BRANDTEKNISK NOTAT

ALDERSRO PLEJECENTER: NR 4 (CENTERDEL) OG NR 8 (DEMENSASFSNIT)

Projekt navn **Svendborg kommune – Udredning brandforhold ved 2 plejehjem**
Projekt nr. **1100049740 – RDK2021N01473**
Modtager **Svendborg kommune**
Dokumenttype **Notat**
Dato **2023-08-14**
Version **01**
Udarbejdet af **CAM, JDH**
Kontrolleret af **AXJ**
Godkendt af **THOMJ**
Bilag

Figur 2 – Dagcenter

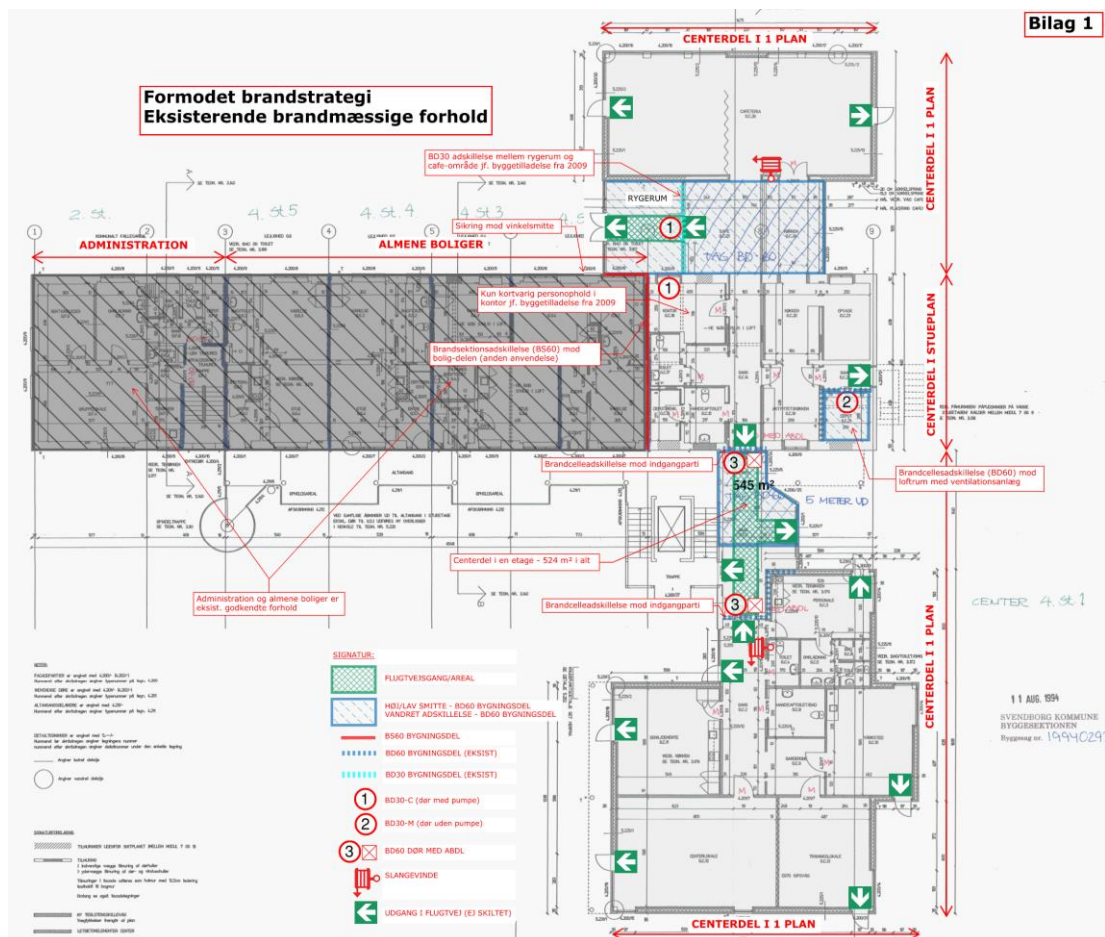
28. Høj/lav smitte – rygerum - stueetage/1.sal

Rygerum i stueetage – brandsmitte til vinduer i boenheder på 1. sal.

Tagkonstruktion skal undersøges nærmere om den er bærende BD60-bygningsdel, tillige med vægge i stueetage og underetage.

Hvor ventilationsrør til/fra rygerummet gennembyder BD-60 tagkonstruktionen, skal gennemføringen undersøges nærmere.

29. Vinkelsmitte - rygerum

Afstand fra vindue i rygerum og til vindue i boligdelen, vurderes at være mindre end 2,5 m.

Afstanden skal undersøges nærmere, og evt. skal vindue udskiftes til fastparti med krav til adskillelse som EI60, alternativt eftervises det i forbindelse med lovliggørelsen.

30. Brandadskillende vægge - brandtætninger

Ud fra forhold besigtiget ved brandadskillende væg mod boligdelen, er kabel og rør gennemføringer ikke tætnet brandmæssigt korrekt.

Gennemføringer i væggen mod boligdelen skal eftergås og tættes med godkendt produkt og løsning.

31. Brandadskillende etagedæk – brandtætninger

Ud fra forhold besigtiget på stedet, samt erfaringer fra andre plejehjem fra denne periode, vurderes det, at der kan være problemer med installationsgennemføringer til og fra de 2 overliggende boenheder på 1. sal.

Gennemføringer i etagedækket mod overliggende boenheder skal eftergås og tættes med godkendt produkt og løsning.

32. Ventilationsanlæg – brand- og røgspæld

Umiddelbart er der ikke indbygget brand- og røgspjæld i kanalsystemet jf. krav i DS428.

Figur 3 – Demensafsnit – 1. sal

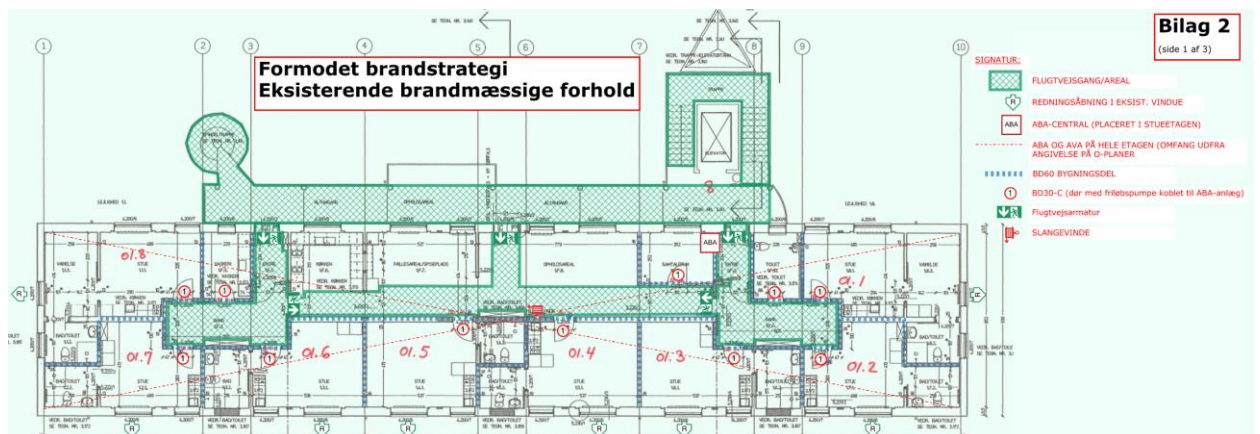
23. Etagedæk – BD90 - generelt

I områder med nedhængte lofter, er underside af eksist. etagedæk (BD60-konstruktion) ikke beklædt med et ekstra lag 13 mm gipsplade på spredt forskalling, dette gælder også hele kælderens. Dette krav er et vilkår i byggetilladelsen fra 1992.

I områder med faste gipspladelofter, vurderes vilkåret at være opfyldt. Behandles nærmere i løsningsforslagene og lovgivningen.

24. Brandadskillende etagedæk – brandtætninger og skader på etagedæk

Underside af etagedæk er besigtiget, og der kan konstateres flere skader på undersiden af etagedæk (puds på rør). Skaderne er sket i forbindelse med etablering af installationsgennemføringer.

Skaderne er koncentreret om lodrette føringsveje i entre, gang, boenheder og i opholdsareal, og er registreret i både kælder, stue, 1.sal og 2. sal.

Ud fra forhold besigtiget på stedet, samt erfaringer fra andre plejehjem fra denne periode, vurderes det, at der kan være problemer med lodrette installationsgennemføringer mellem etagerne.

Gennemføringer i etagedækket mod overliggende boenheder skal eftergås og tættes med produkt og løsning der var anerkendt på opførelses tidspunktet.

25. Flugtvejsgang - håndlister

Der er ikke opsat håndlister i begge sider af flugtvejsgange, som krævet i BR82

26. Ventilationsanlæg – brand- og røgspæld

Umiddelbart er der ikke indbygget brand- og røgspæld i kanalsystemet jf. krav i DS428.
